Beschlussvorlage Nr. 014/2019

„Bauleitplanung der Stadt Burg/Flächen-nutzungsplan/Flächennutzungsplan der Stadt Burg mit den Ortschaften Detershagen, Ihleburg, Niegripp, Parchau, Reesen und Schartau - 10. Änderung und Ergänzung um die Gemarkung Reesen hier: Beschluss über die Behandlung der Stellungnahmen (Abwägungsbeschluss)“

Sachverhaltsdarstellung zur E-Mail von Herrn David Illies vom 18.2.2019 an die Mitglieder des Stadtrates

Abbildung 1 Deponie (üblich)

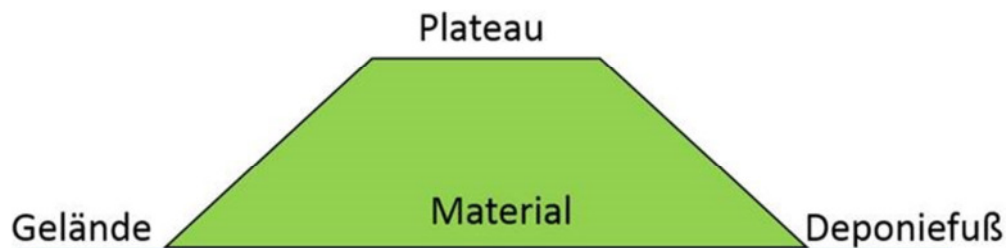
In Punkt 3.3.6.4 wird eine mittlere Windgeschwindigkeit von 4m/s bei 15 Meter angenommen, jedoch findet ein Großteil des Materialeinbaus zwischen 30 und 40 Meter Höhe statt. Für die Haldenabwehung und den Materialeinbau müßte dementsprechend eine wesentlich höhere Windgeschwindigkeit zu Grunde gelegt werden.

Zur Aussage von Herrn David Illies „ein Großteil des Materialeinbaus zwischen 30 und 40 Meter Höhe statt“ ist die nachfolgende Darstellung zum besseren Verständnis geeignet.

Wenn die Deponie vollständig über einer Ablagerungsfläche (Grundfläche am Deponiefuß) von 20 ha verfüllt ist, beträgt die obere Fläche (Plateau) ca. 8 ha bei einer Ablagerungshöhe von 30 m über Geländeoberkannte. Demzufolge kann kein Großteil des Materialeinbaus zwischen 30 und 40 m Höhe stattfinden. Die Aussage von Herrn David Illies ist somit schlichtweg falsch.

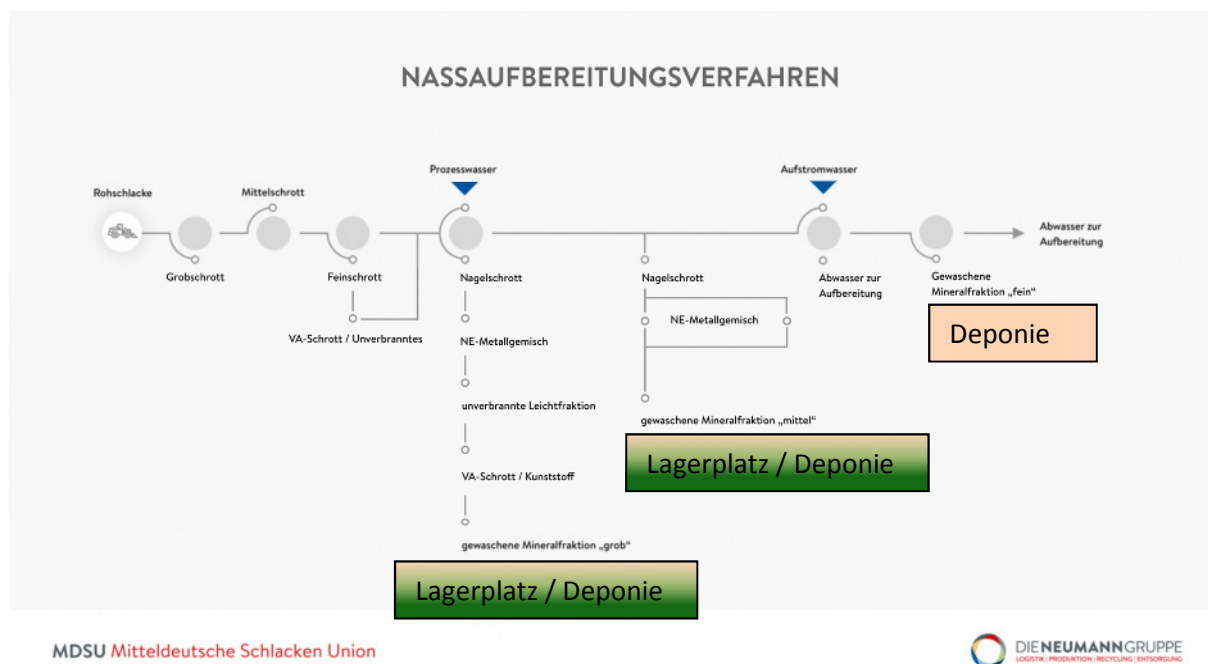
Das Gutachten der ITU GmbH bemisst den Recyclingdurchsatz 400.000 Tonnen pro Jahr (Tabelle 7, Aufbereiten).

Gleichzeitig werden allerdings in Tabelle 8. (Einbau Deponiematerial) für den Einbau von Material in die Deponie 170.000 Transporte mit einem 25 Tonnen Fahrzeug angegeben.

Nimmt man eine Zuladung von 7,5 Tonnen als Bemessung ergibt sich eine Einbau von Schlacke in die Deponie von ~1.200.000 Tonnen.

Damit würde nur 1/3 der angelieferten Schlacke überhaupt ein Recycling durchlaufen, oder anders herum 800.000 Tonnen unrecycelt eingebaut.

Auch hier interpretiert Herr David Illies das Gutachten komplett falsch.

Im Abschnitt 3.3.6.3 „Fahrverkehr“ ab der Seite 24 wird der Tabelle 8 auf der Seite 26 für den „Einbau Deponiematerial“ 170.000 Vorgänge pro Jahr mit einer Fahrzeugmasse von 25 t und einem Fahrweg von 0,01 km pro Vorgang angesetzt.

Das Gutachten berücksichtigt hier den Einbau mittels Raupe, d.h. 170.000-mal (Vorgänge) schiebt die Raupe bei einem Fahrweg von 10 m Deponiematerial ein. Diese Berücksichtigung hat nichts mit den Ausführungen von Herrn David Illies zu tun, die Aussage ist unsachlich, sie ist schlichtweg falsch.
